Legenda

errori grafici

Documento: **Piano delle Regole**

Localizzazione: **via C. Nigra, 9**

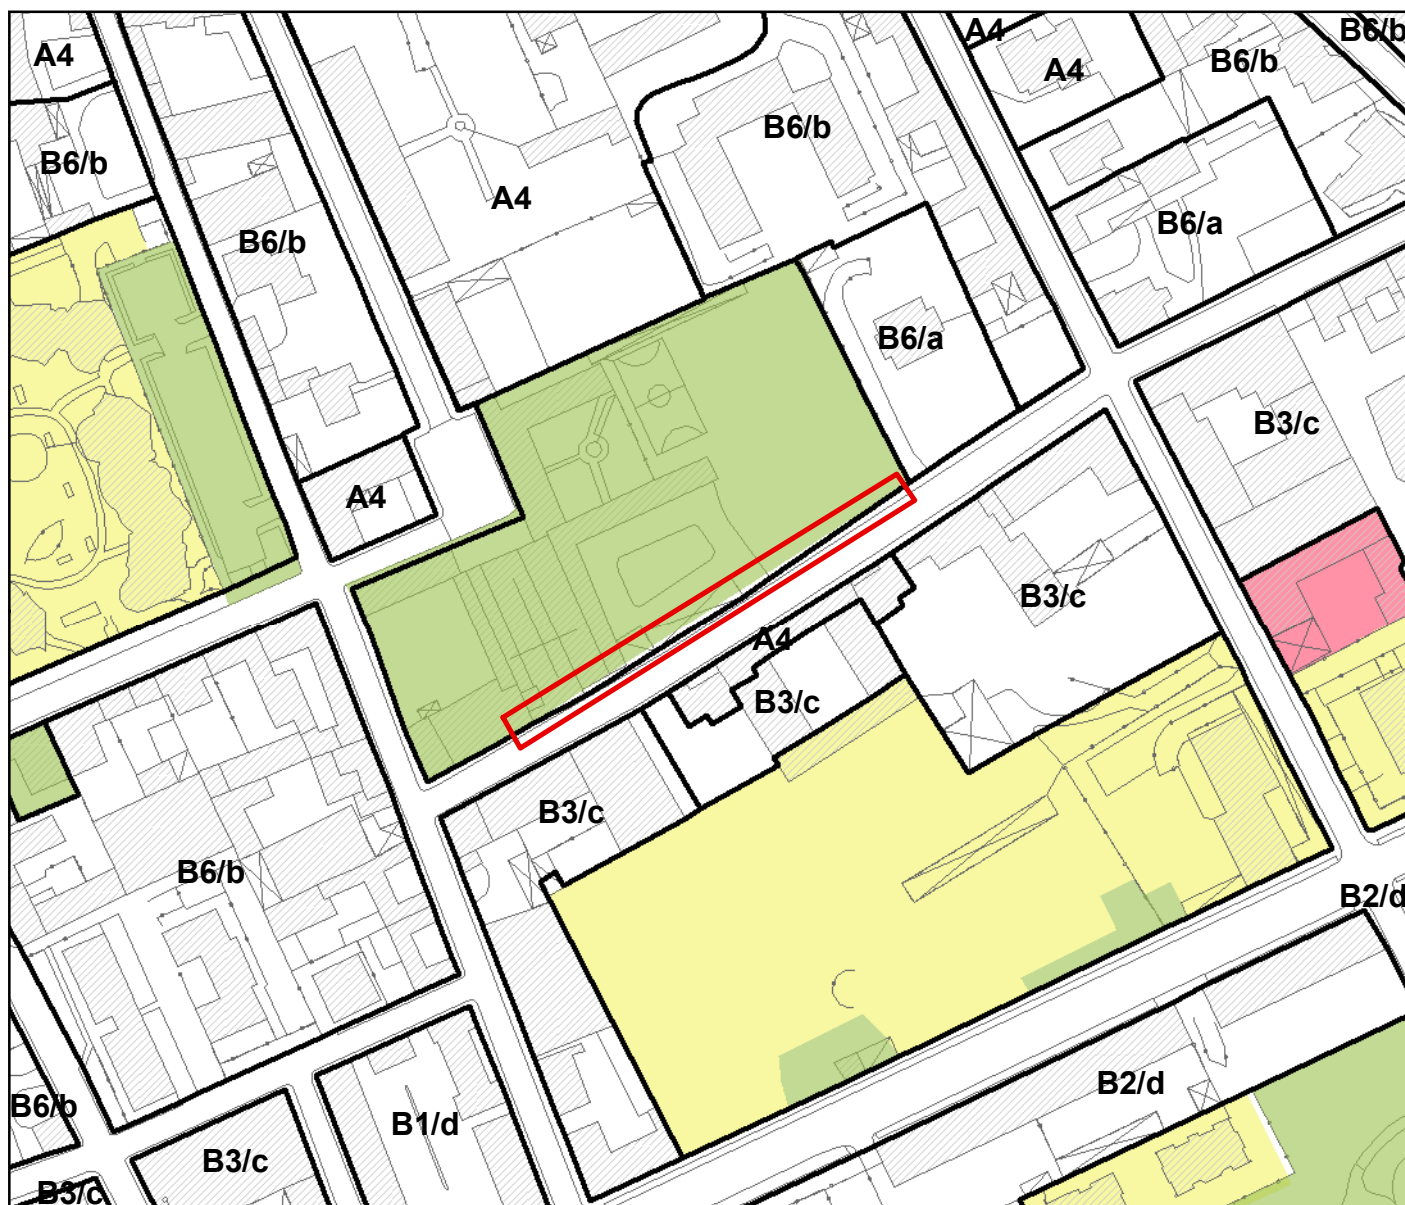
errato allineamento tra perimetro piano attuativo e servizio esistente

Allineare Piano attuativo a servizio esistente e allo stato di fatto

Localizzazione: **via M. D'Azeglio, 3**

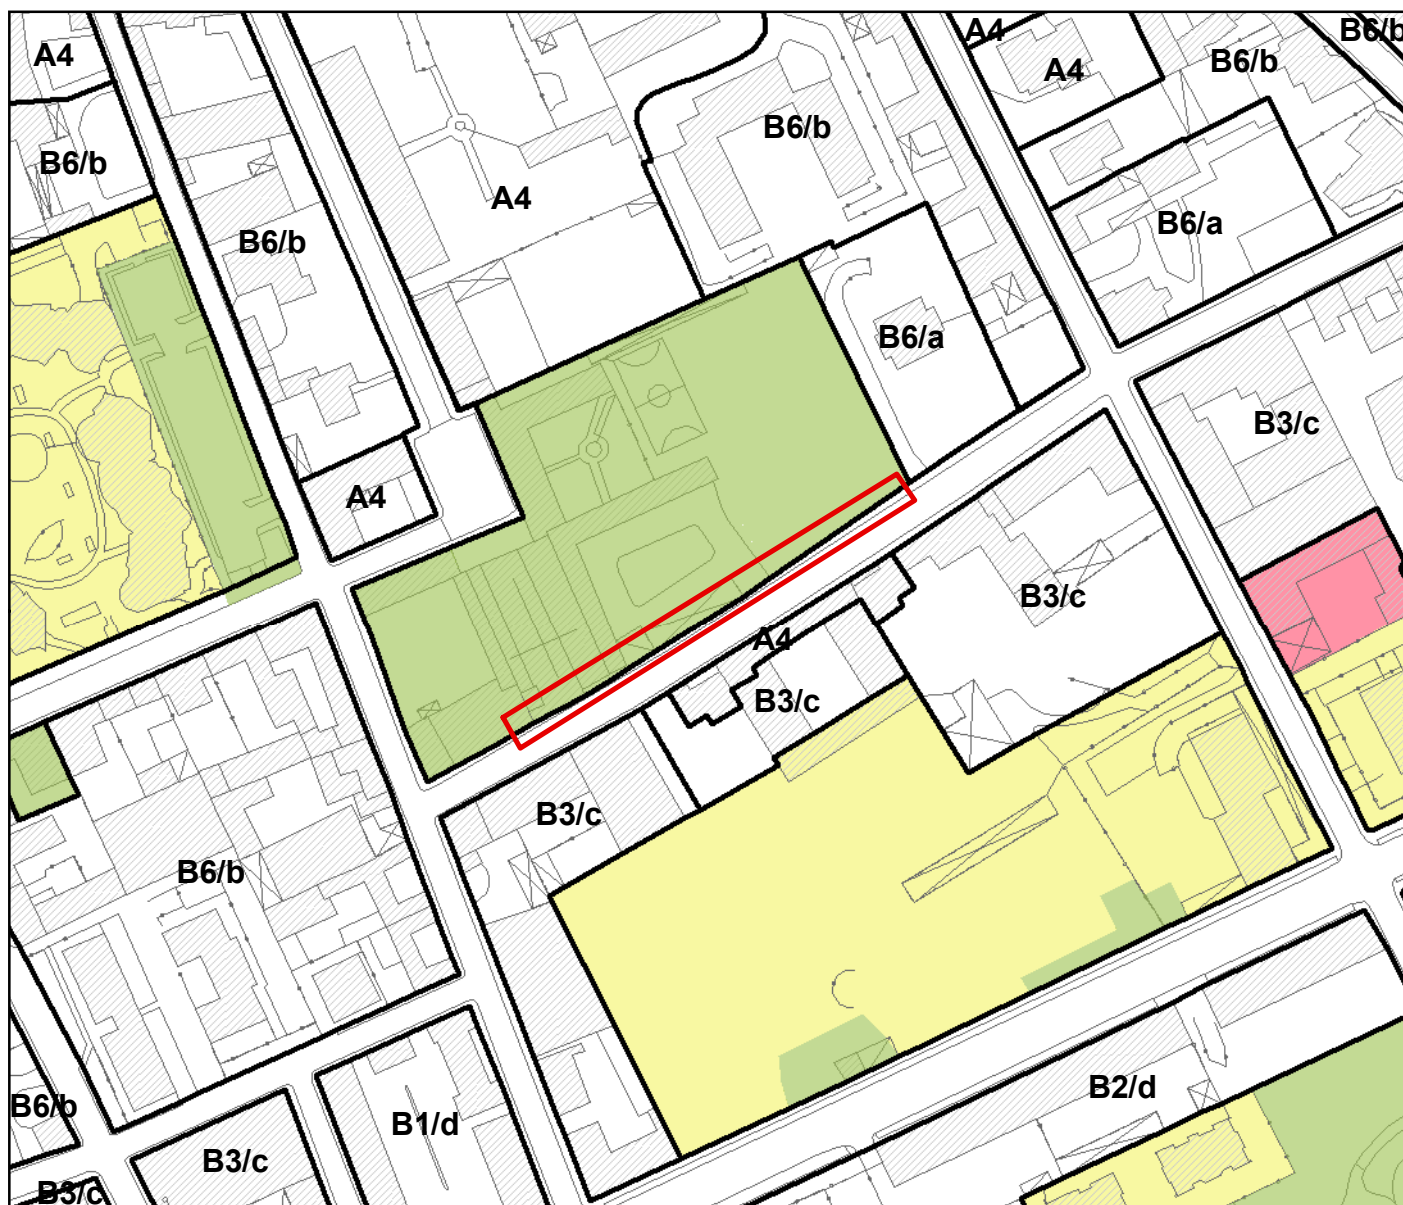
errato allineamento tra servizio esistente e linea stradale

Estendere servizio esistente al limite stradale e allo stato di fatto, allineamento sottozone circostanti

Localizzazione: **in prossimità del raccordo "X" F.N.M.**

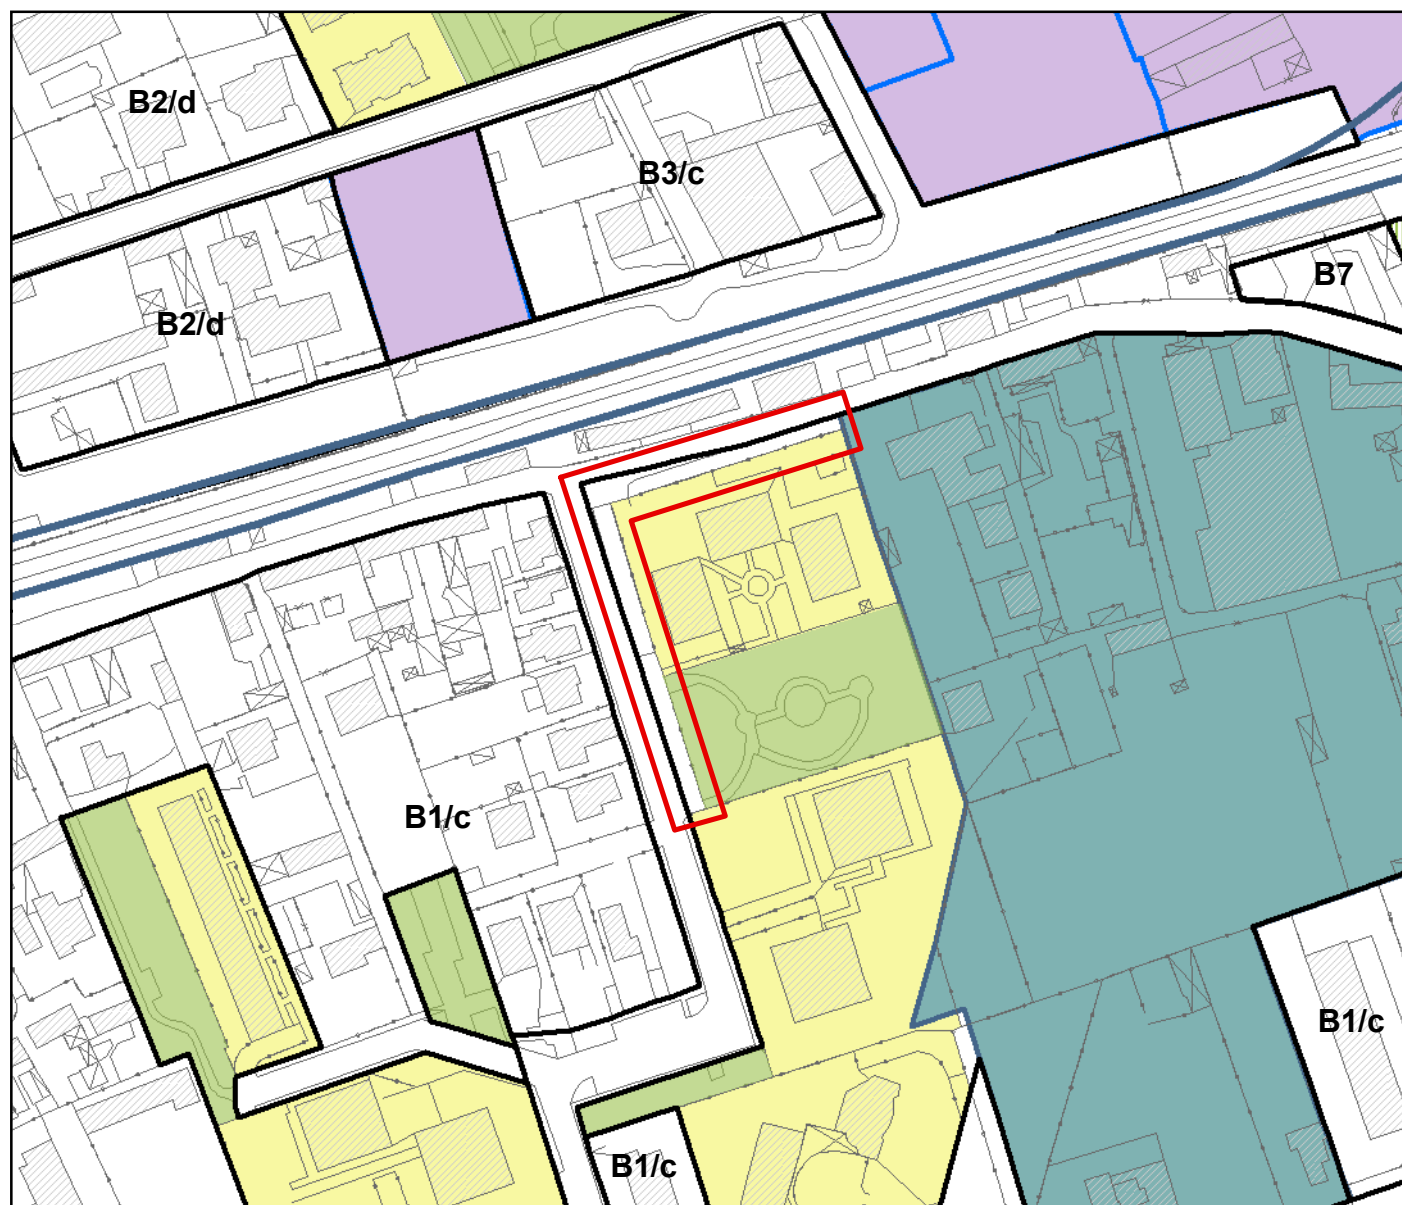
errato allineamento tra perimetro ambito 5, area di rigenerazione privata e linea stradale

Allineare perimetro dell'ambito di trasformazione all'area di rigenerazione

Localizzazione: **angolo via Cividale, via Castellanza**

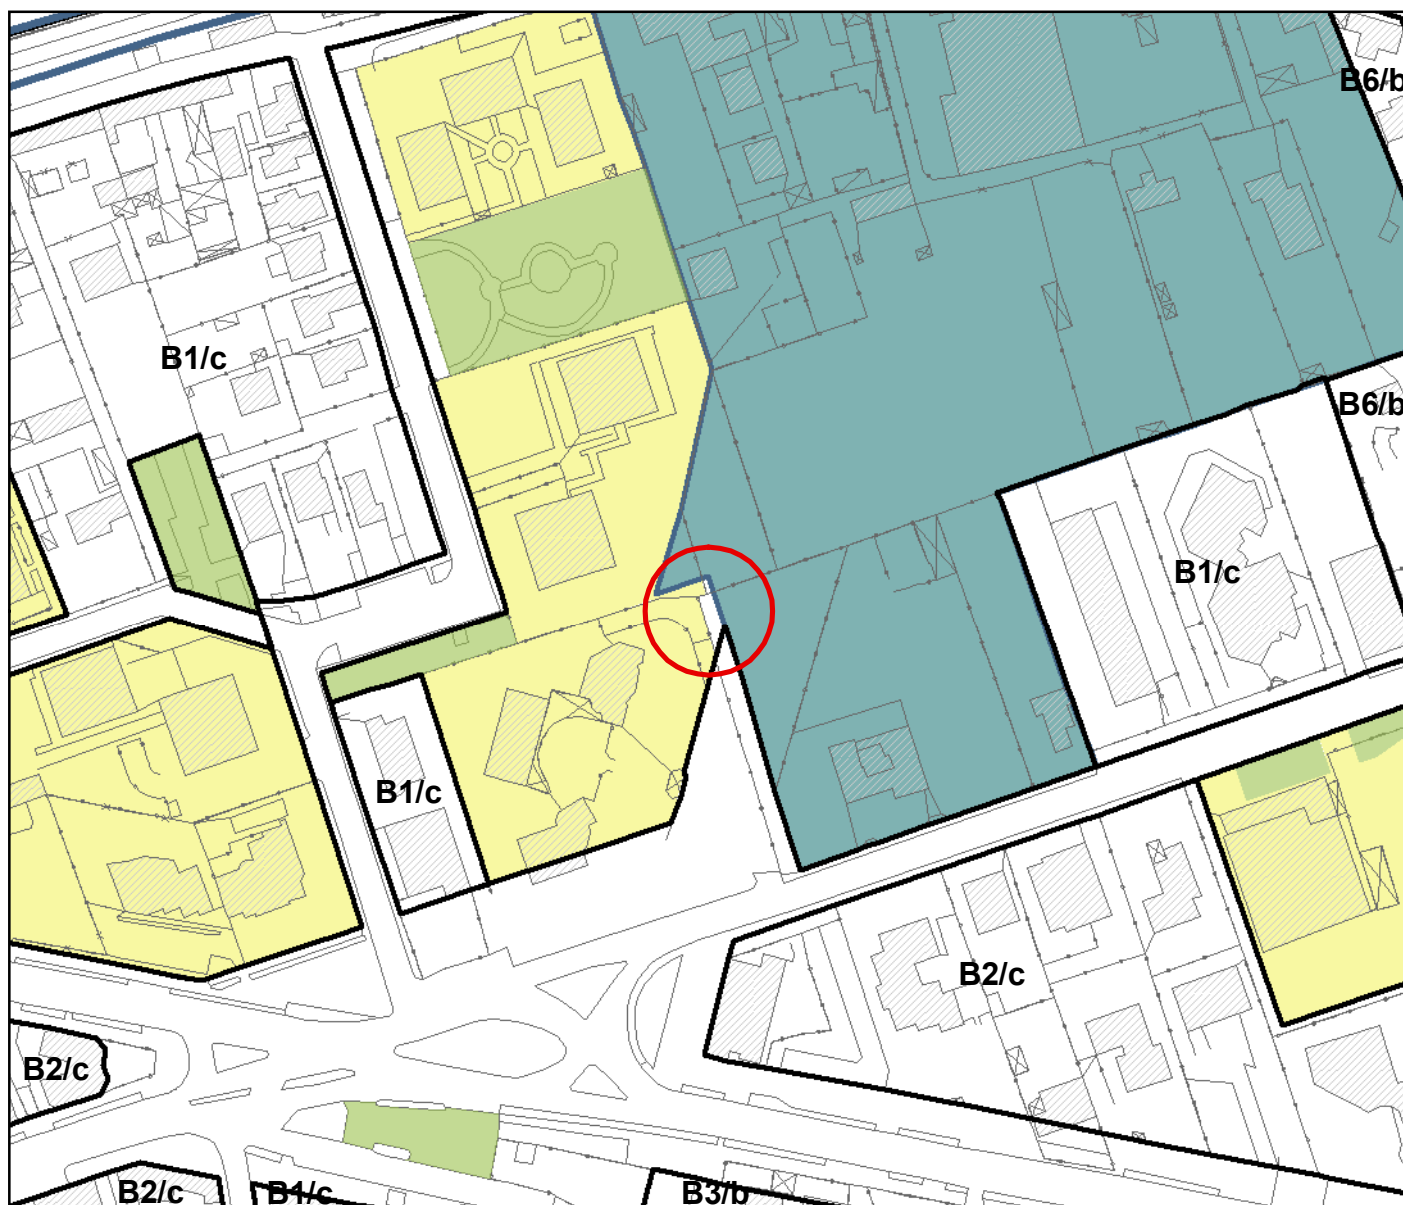
area non azzonata tra il piano attuativo, il servizio esistente e la linea stradale

Estendere servizio esistente e piano attuato fino al limite stradale

Localizzazione: **via Gozzano, 7**

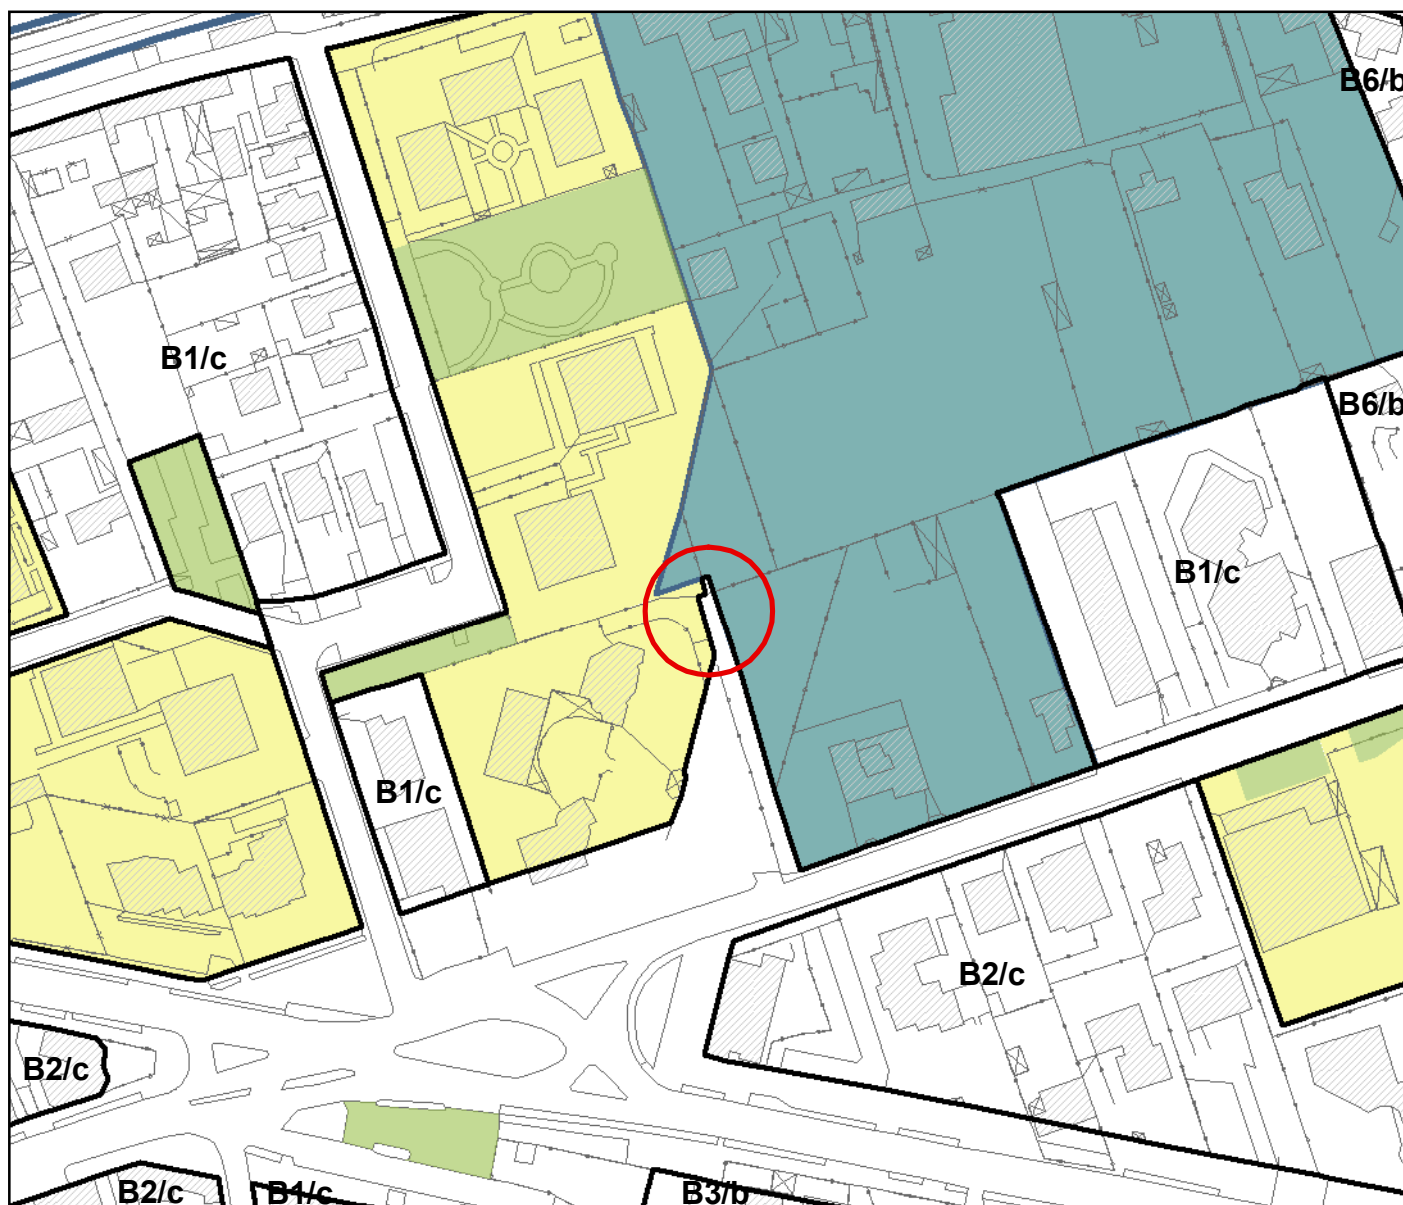
area non azzonata tra il piano attuativo e l'ATRU

Rettificare limite stradale includendo area non azzonata

Localizzazione: **Via Lonate Pozzolo interno**

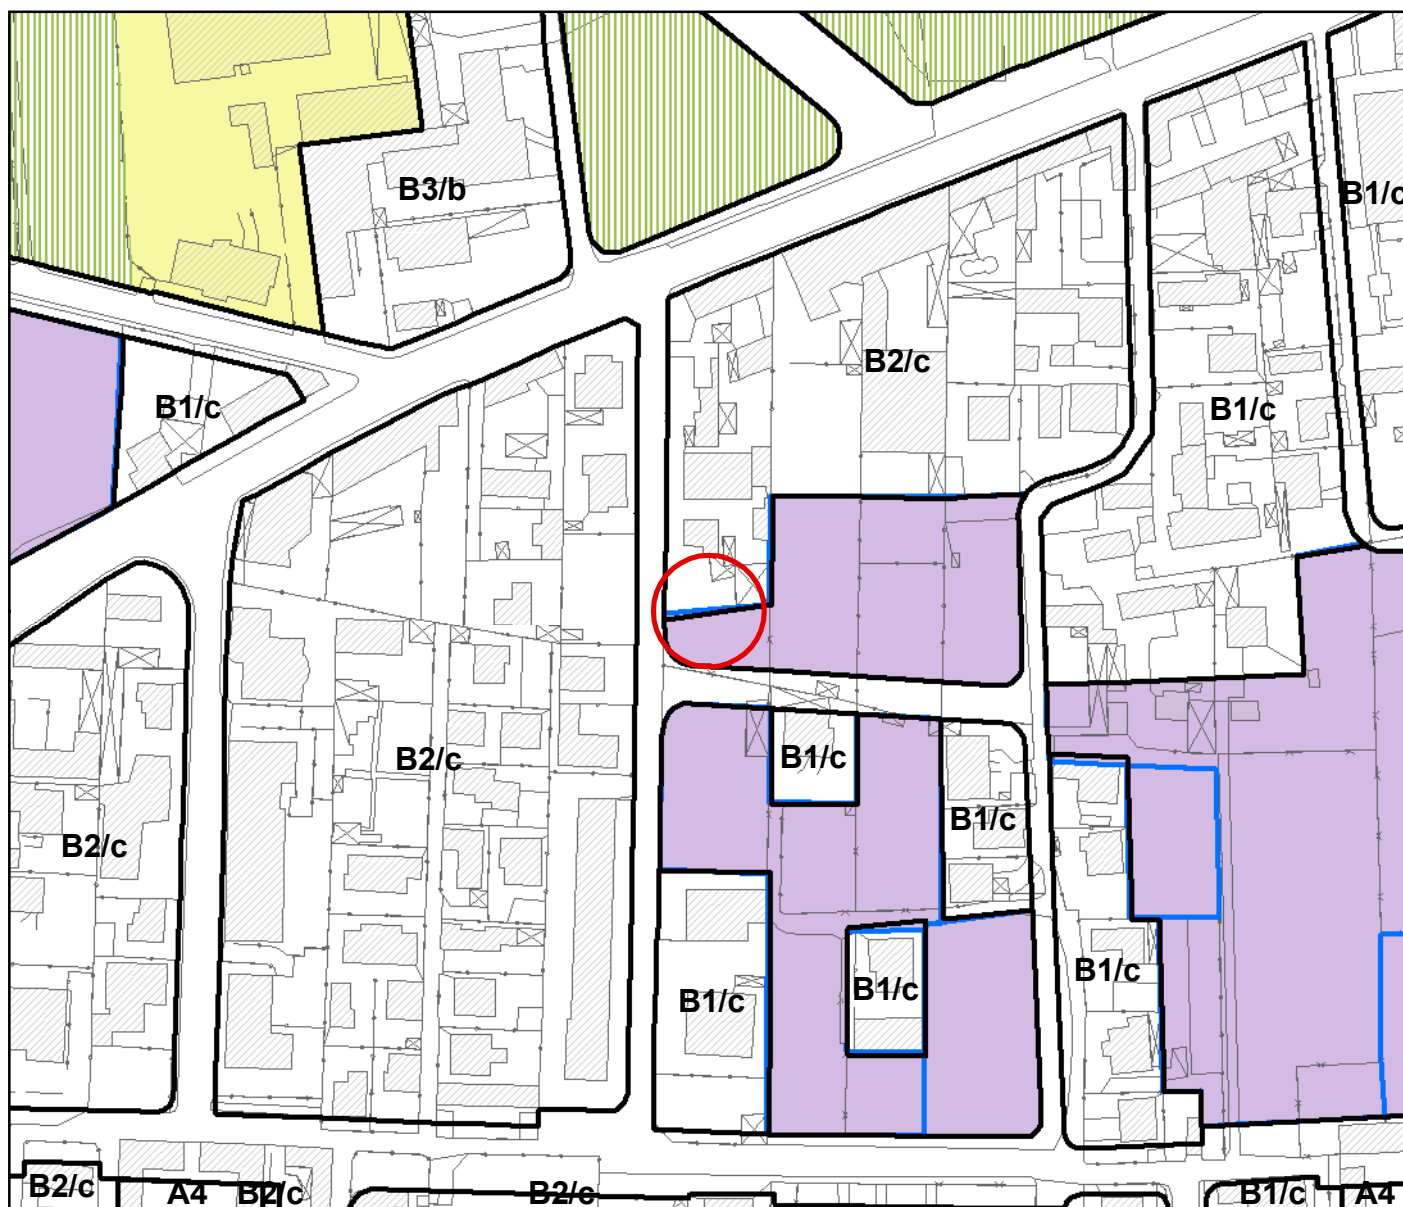
area non azzonata tra "area a servizi esistenti disciplinate dal Piano dei Servizi", sottozona B3/b e sede stradale

Estendere servizio esistente
